## SERVICE INFO – FAG 0026

# Apsaugos nuo dulkių konstrukcijos pakeitimas

## Dalies keitimas – RIU: 566283.H195 pakeista į 566283.01.H195

1 pav. Pakeista apsaugos nuo dulkių konstrukcija

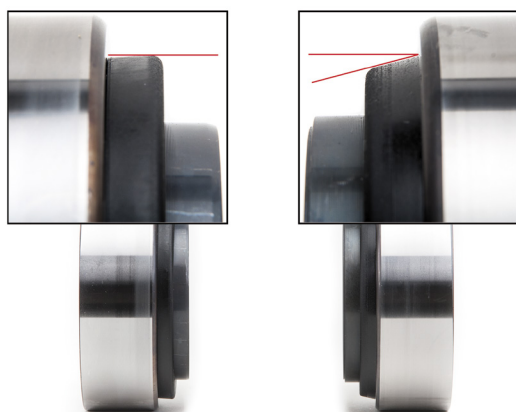
Montuojant remontinį guolių komplektą (RIU) dalies numeris 566283.H195) apsauga nuo dulkių ant kai kurių ratų stebulių gali susisukti. Blogiausiu atveju susisukusi apsauga nuo dulkių gali remtis į guolį ir apsunkinti rato stebulės sukimąsi arba neleisti jai išvis sukis.

Dėl šios priežasties sukurta pakoreguotos konstrukcijos apsauga nuo dulkių (žr. 1 pav.). Atlikus šiuos techninius pakeitimus, dalies numeris 566283.H195 pakeistas į 566283.01.H195.

Naudojant naujus RIU ant abiejų ratų stebulių sėkmingai atlikti matavimo ir montavimo patikros darbai.
